Service Information

Possibilidade de danificar Painel Ambilight após troca por substituto.

Figura 1 – Verificação do Painel Ambilight original

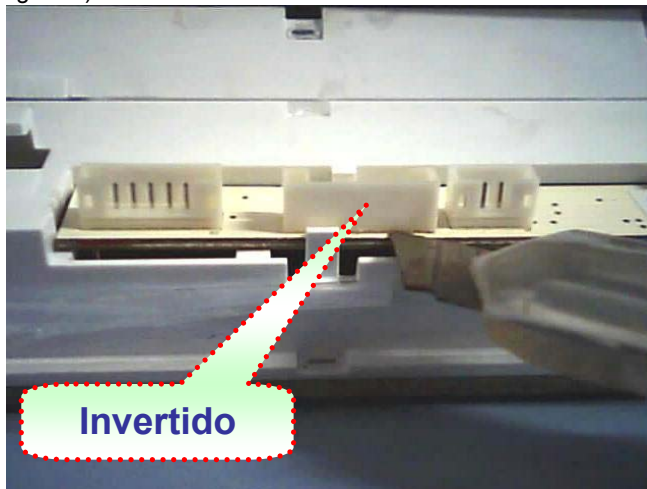
Faça a verificação prévia do painel original aplicado no produto código 996510012732 (Figura 1) . Ao receber o item substituto verifique o conector, caso invertido (Figura 2) retire a parte plástica com uma chave de fenda (Figura 3) e recoloque na posição correta para o modelo 42PFL7803D/78 (Figura 4).

Figura 2 – Painel substituto conector invertido

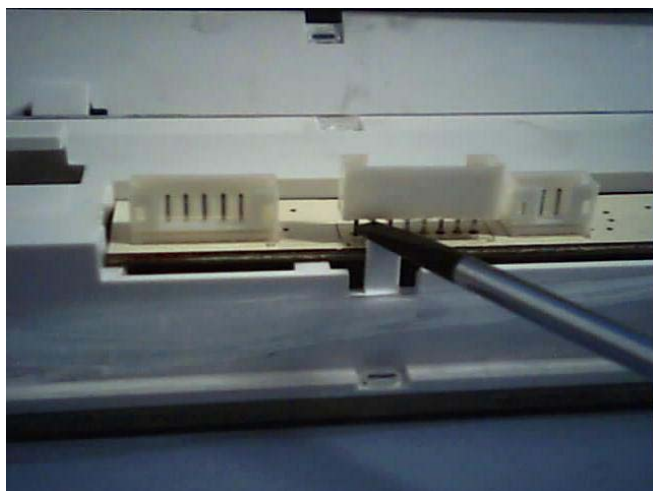
Conector invertido no Painel substituto (código 3139 128 79733).

Corrigir posição do conector antes da aplicação do item substituto.
